## **Aménagement et renforcement de la R.D. 15 entre le carrefour de la R.D. 23 à Rennepont et la limite départementale avec l'Aube**

**NOTE COMPLEMENTAIRE**  
**À L'AVIS DE L'AUTORITÉ ENVIRONNEMENTALE DU 17 AOUT 2017**  
**ET AU COURRIER DE LA DDT DE LA HAUTE-MARNE**  
**DU 20 JUILLET 2017**

Octobre 2017

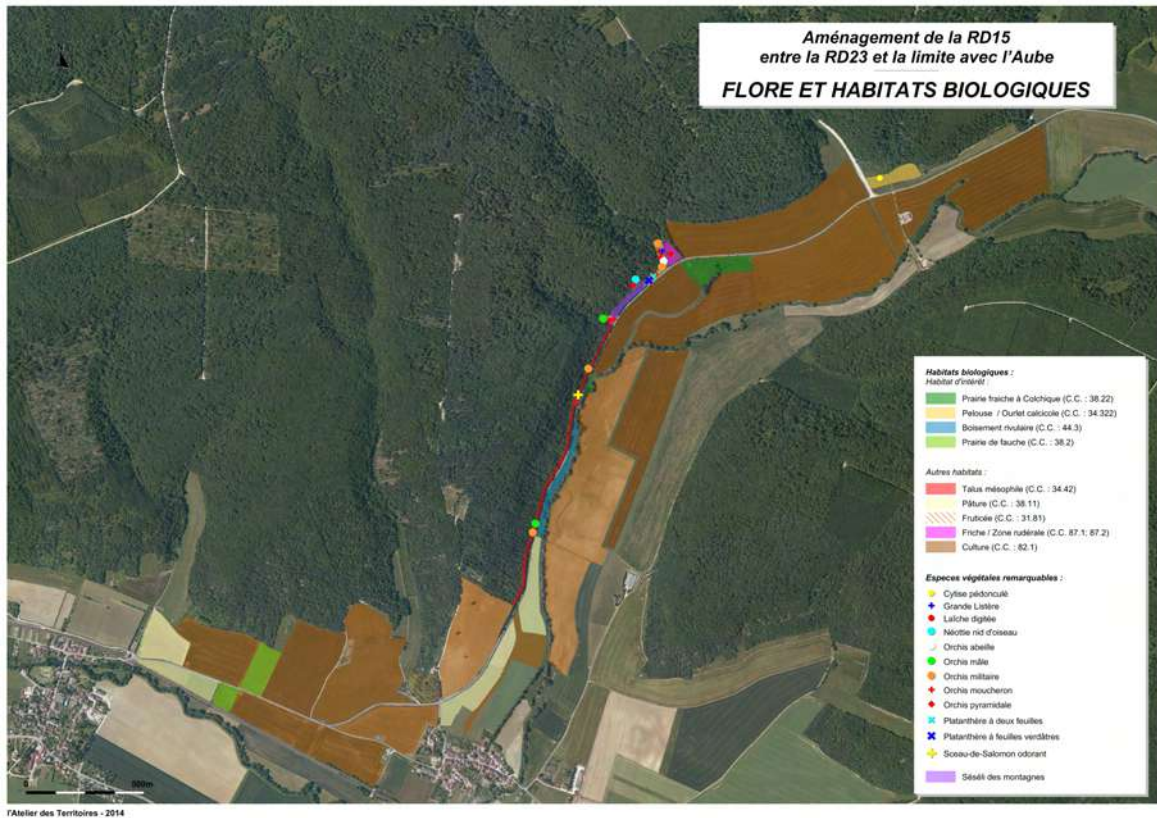
La route est susceptible de gêner la circulation de la faune qui fréquente le ruisseau du Val la Perrière. L'écoulement est rétabli par un cadre en béton armé dont le radier sera enterré et recouvert d'un matériau équivalent au lit du cours d'eau du point de vue granulométrique. Cependant, en l'absence d'information sur les espèces présentes, il n'est pas possible de conclure quant au caractère suffisant de cette mesure. L'étude du rétablissement de cette continuité bleue aurait dû être plus approfondie. Le dossier aurait pu proposer l'aménagement d'une zone hors d'eau dans l'ouvrage afin de permettre le passage de la petite faune.

Le dossier est insuffisamment précis sur le rétablissement du ruisseau du Val la Perrière pour permettre d'apprécier la pertinence du dispositif prévu pour ce qui concerne la continuité écologique. L'Autorité environnementale note toutefois que l'ouvrage prévu sera à première vue plus favorable à la biodiversité que la buse existante.

Les buses actuelles de l'OH 2 du Val de Perrière seront remplacées par un dalot.

En concertation avec la DDT de la Haute-Marne (service Police de l'Eau), il a été retenu que la continuité morphologique et biologique du ruisseau du Val de Perrière serait rétablie par l'ancrage du radier sous le fond du lit et par une reconstitution du lit mineur dans le fond de l'ouvrage par apport de matériaux correspondant à la gamme granulométrique actuellement constatée dans le lit.

En concertation avec la DDT de la Haute-Marne (service Police de l'Eau), il a été retenu que la continuité morphologique et biologique du ruisseau du Val de Perrière serait rétablie par l'ancrage du radier du dalot sous le fond du lit et par une reconstitution du lit mineur dans le fond de l'ouvrage par apport de matériaux correspondant à la gamme granulométrique actuellement constatée dans le lit.

Ce remplacement de buses pour un dalot ancré sous le fond du lit permettra nettement d'améliorer la continuité écologique.

### **Ouvrage hydraulique n°1 : photos du 24/09/2014**

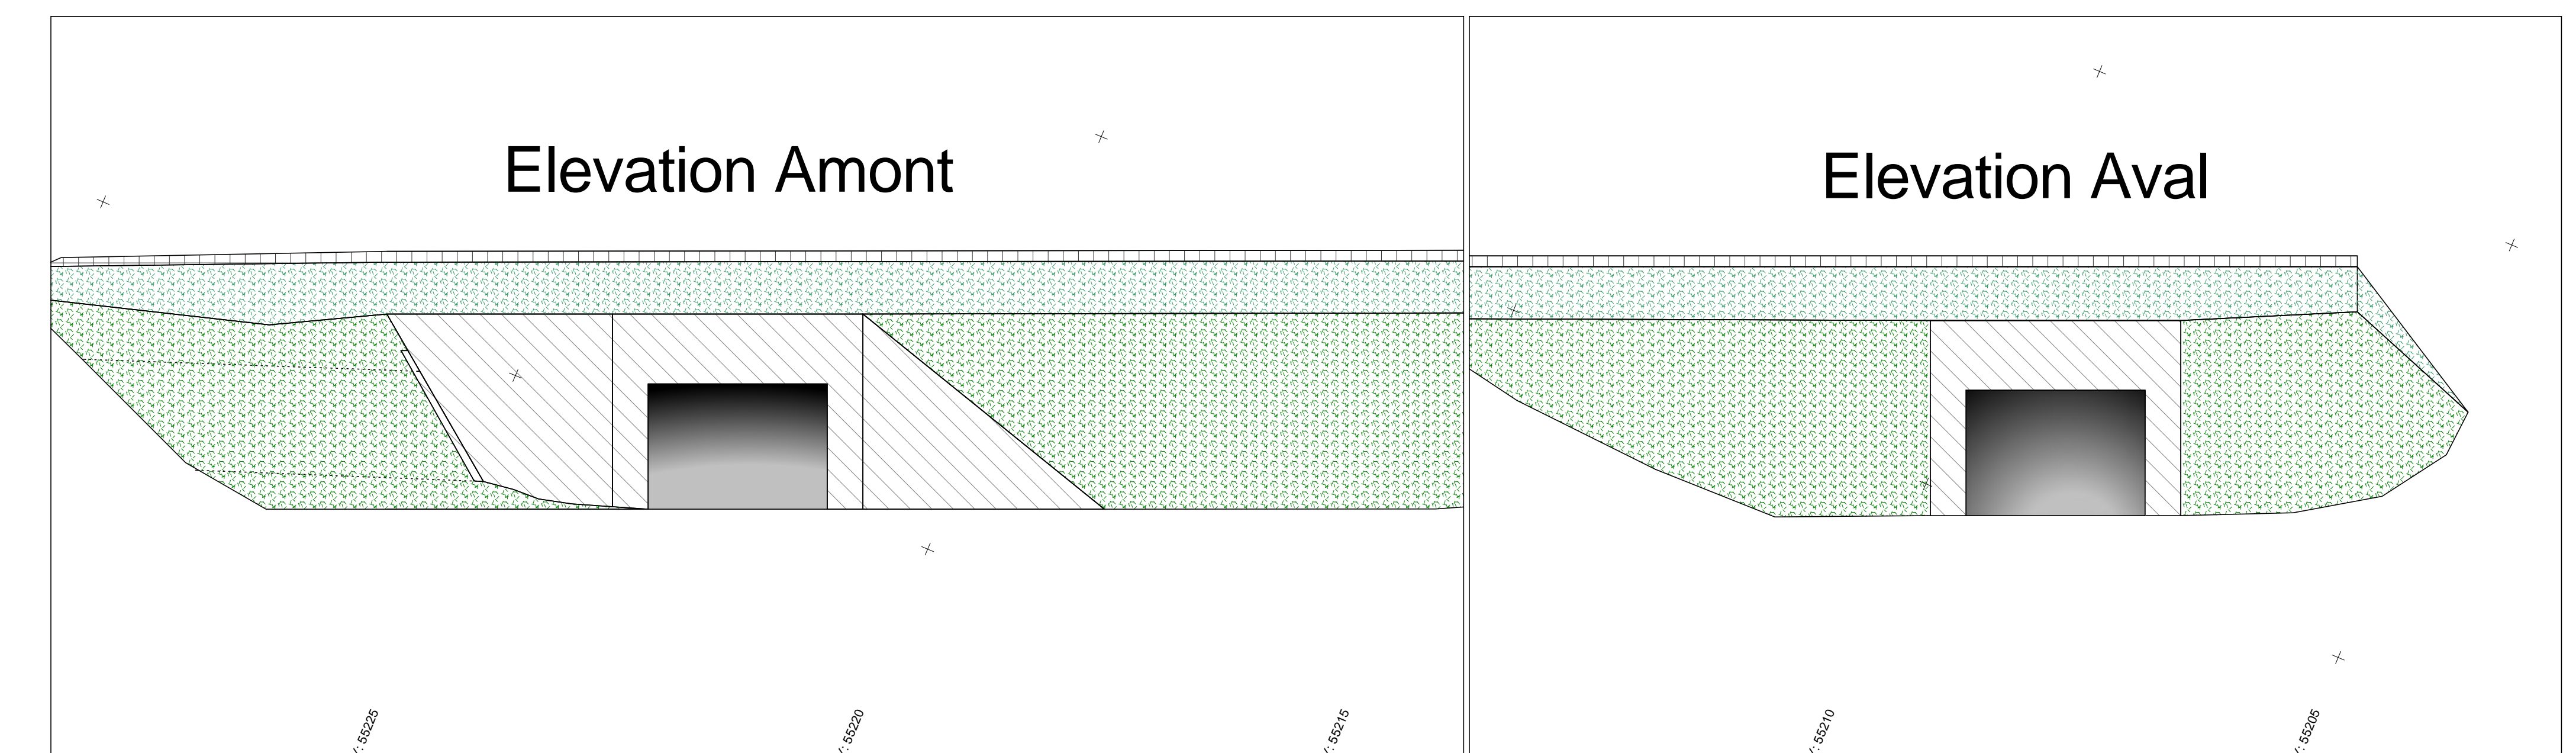
Concernant le cours d'eau référencé dans le courrier de la DDT du 20 Juillet 2017, ce dernier a bien été repéré sur le terrain par nos soins en Septembre 2014.

Dans le dossier Loi sur l'Eau de 2014, il n'était pas prévu de reprendre cet OH 1 et de laisser les 2 buses en places.

Cependant, le CD 52 souhaite reprendre cet ouvrage et le remplacer par un dalot.

Ce dalot sera similaire à celui qui sera placé sur l'OH 2 :

Cet ouvrage sera dimensionné pour une crue centennial, soit 4,99 m<sup>3</sup>/s.

- écoulement à surface libre ;
- cadre 1,00 m x 1,00 m ; pente de 2,04 %
- calage suivant le profil en long du cours d'eau ;
- vérification pour un débit exceptionnel ( $Q_{100} \times 1,5$ ), soit 7,48 m<sup>3</sup>/s.

L'ouvrage cadre sera réalisé de manière à ne pas créer de chutes en entrée et en sortie afin qu'il n'y ait pas de rupture au transport des sédiments en favorisant leur dépôt.

La continuité morphologique et biologique du cours d'eau sera conservée par l'ancrage du radier sous le fond du lit (30 cm) et par une reconstitution du lit mineur dans le fond de l'ouvrage (épaisseur de recouvrement du fond de 20 à 30 cm par apport de matériaux correspondant à la gamme granulométrique actuellement constatée dans le lit).

**Vue en plan zone gabions**

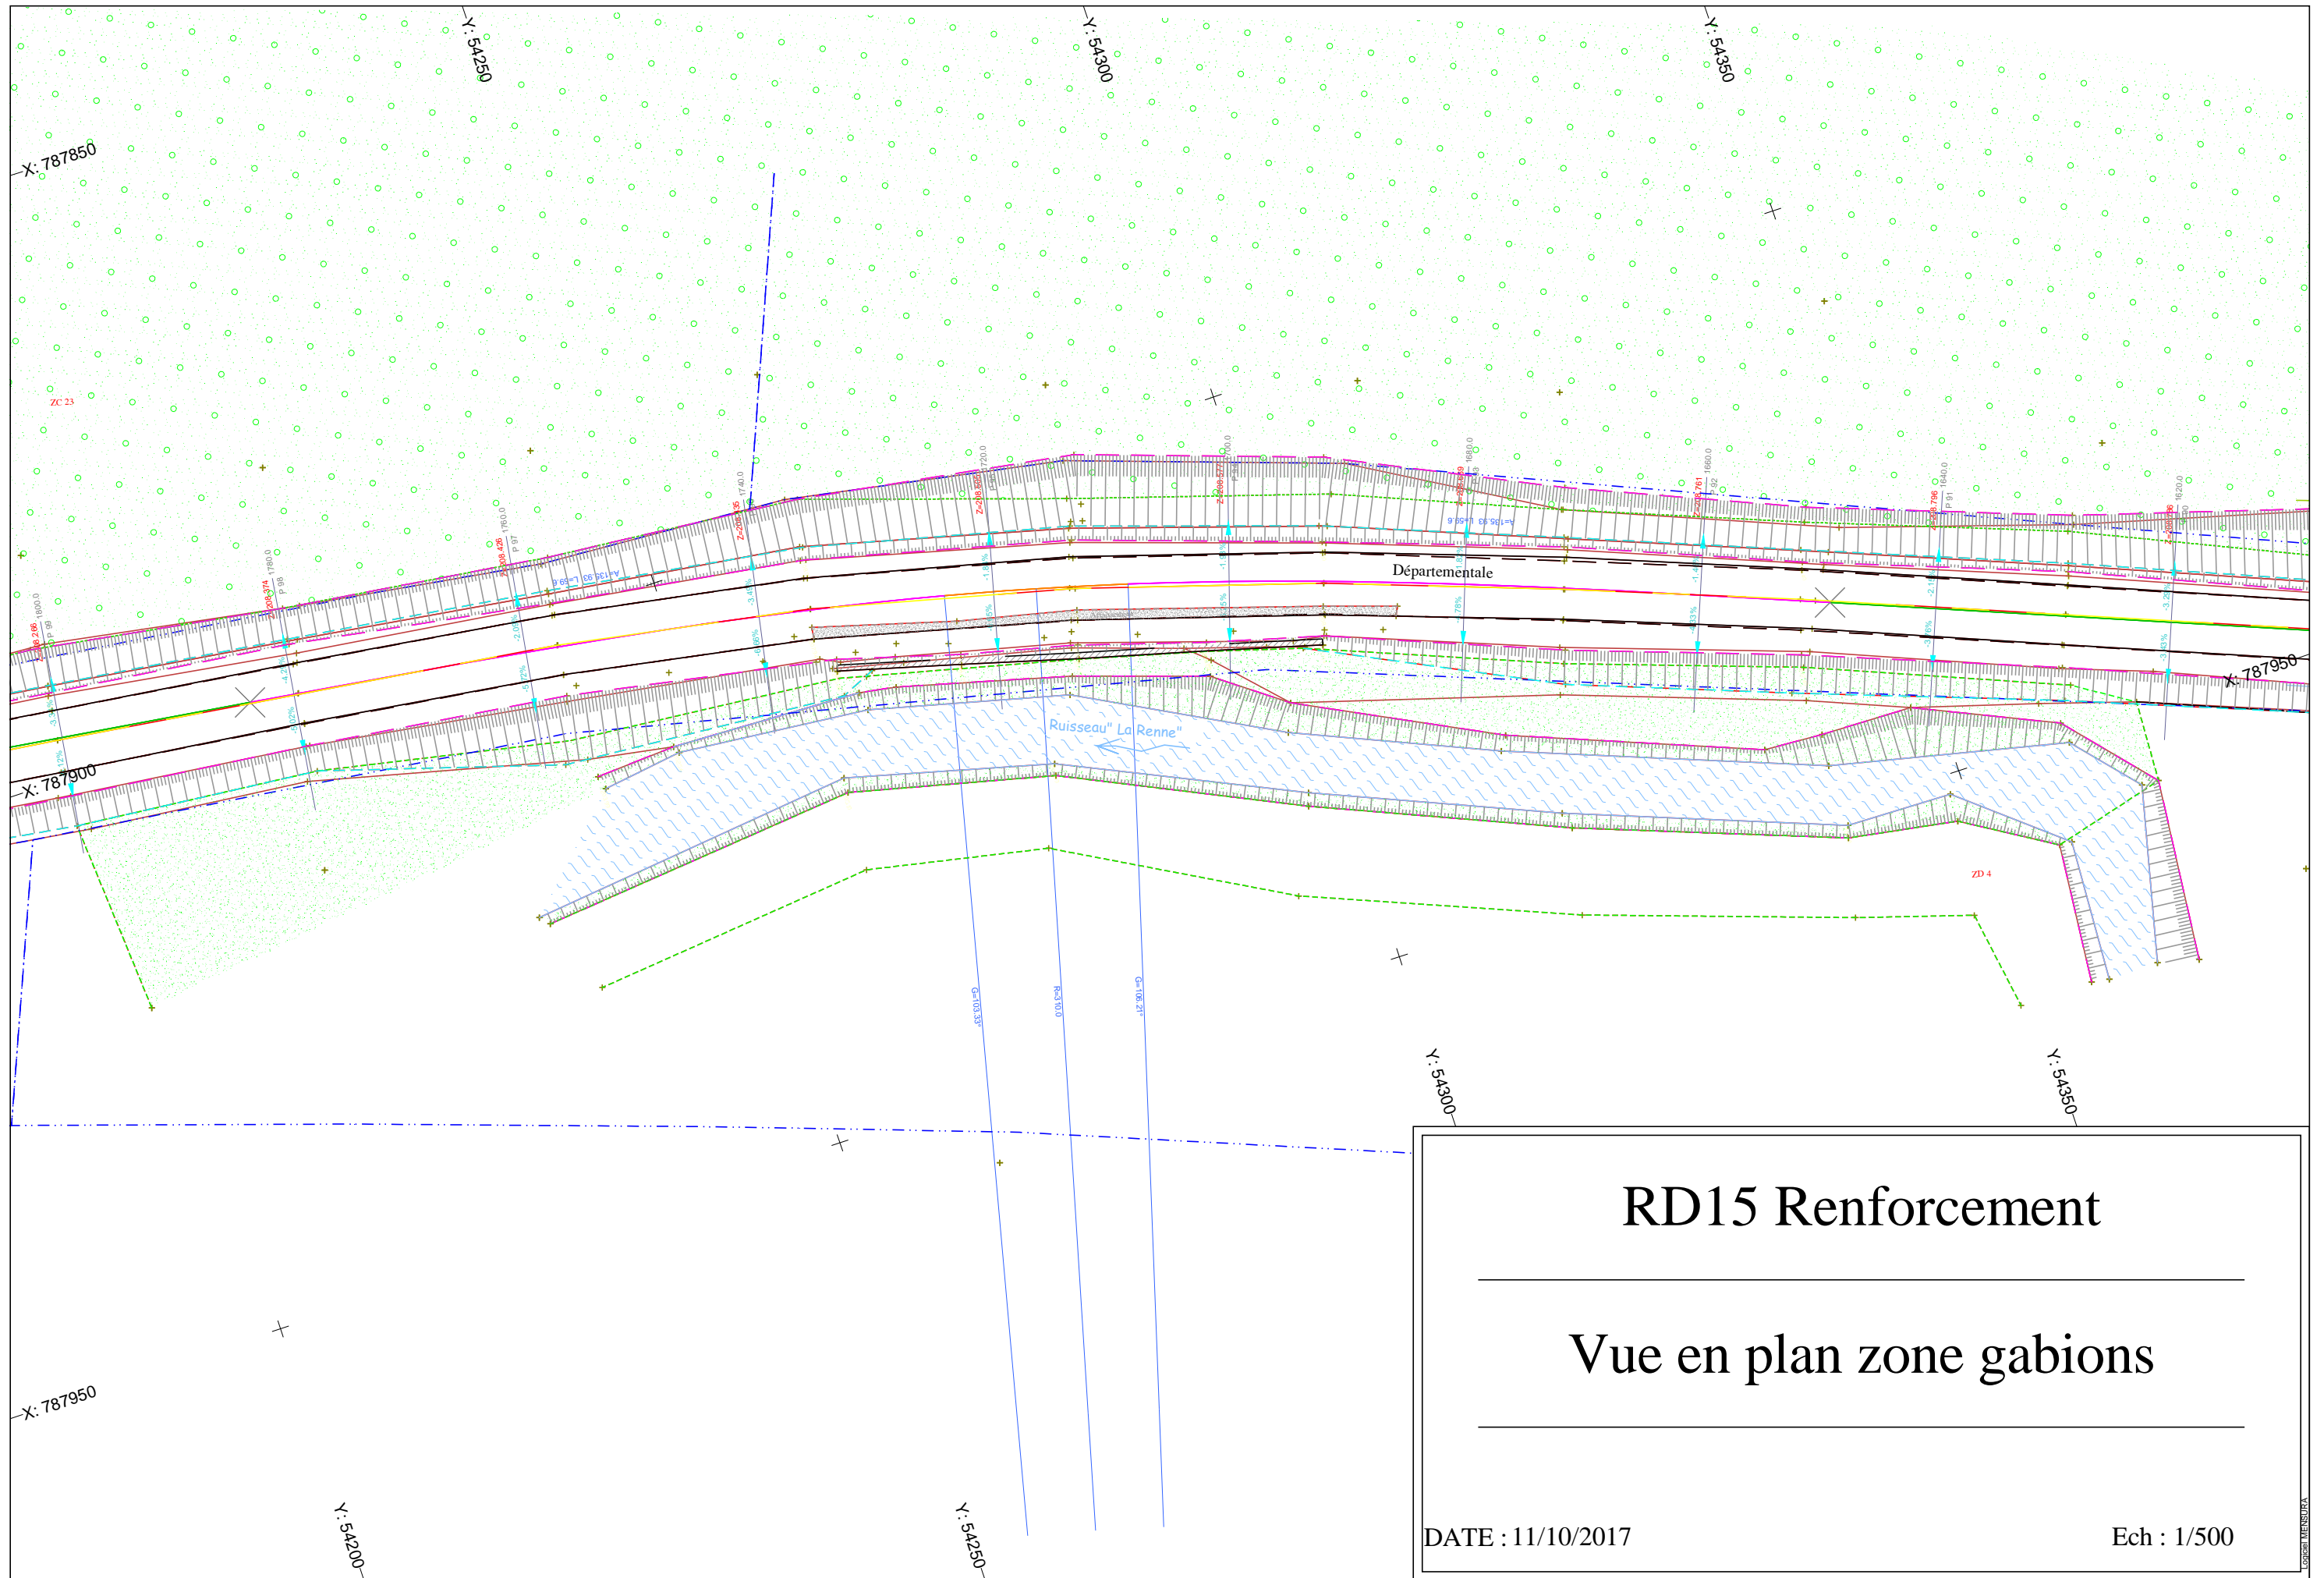
L'analyse du projet indique une surface nouvelle impactée au-delà des talus existants de l'ordre de 71 m<sup>2</sup> côté cours d'eau (*côté gauche de la voie*) au total sur l'ensemble du linéaire des travaux.

Les travaux d'élargissement du côté du cours d'eau s'effectueront au droit des talus routiers et non au niveau des berges du ruisseau de la Renne. Afin de maintenir le talus routier et d'éviter tout glissement de matériaux vers le lit mineur, 3 grands principes d'aménagement sont adoptés le long de la RD 15 en limite d'accotement et sont définis ainsi :

- Dans la zone où les **travaux routiers sont proche du ruisseau de la Renne**, soit sur la vue en plan projet jointe entre les **profils P94 et P95** (au droit du mur en gabions existant), un **profil schématique d'aménagement** est prévu en reprenant appui sur ce mur en gabions.

- **De part et d'autres du mur actuel** et sur une longueur d'application constituée par les profils projet (**soit P91, P92, P93 et P96**), un **profil schématique d'aménagement** est prévu avec mise en œuvre d'une rangée de gabions (1.00m x 1.00m), afin de soutenir les remblais et accotements projetés.
